REPÚBLICA DE COLOMBIA
SUPERINTENDENCIA DE INDUSTRIA Y COMERCIO

Oficio N° 12952 de 31 de julio de 2023

TÍTULO DE LA SOLICITUD: "TRITURADORA DE TOCONES CON REGULADOR DEL NIVEL DE EXCAVACIÓN Y CUCHILLAS INTERCAMBIABLES"

NUMERO DE SOLICITUD INTERNACIONAL: PCT/IB2019/001429

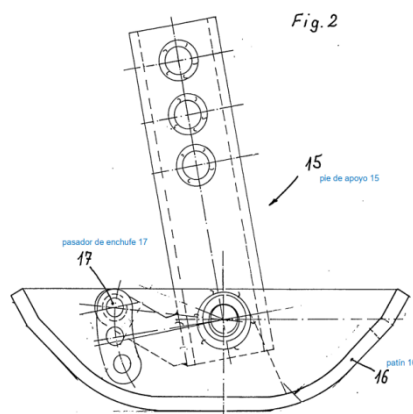
Sin embargo, el incluir paredes con recortes centrales y paredes de refuerzo para darle rigidez a la estructura de una cortadora de tocones, ya está divulgado en D2 que se refiere a un accesorio para cortar árboles (Párr. 0010) con recortes centrales en las platinas de refuerzo 172, 174, 168, 170 y refuerzos laterales en los parales 14 y 16. (Fig. 10).

En consecuencia, la persona normalmente versada en la materia estaría motivada a incluir recortes centrales en platinas de refuerzo y los refuerzos laterales del D2 en el producto de D1, para así llegar al objeto de la reivindicación 1. Por lo cual se considera obvia.
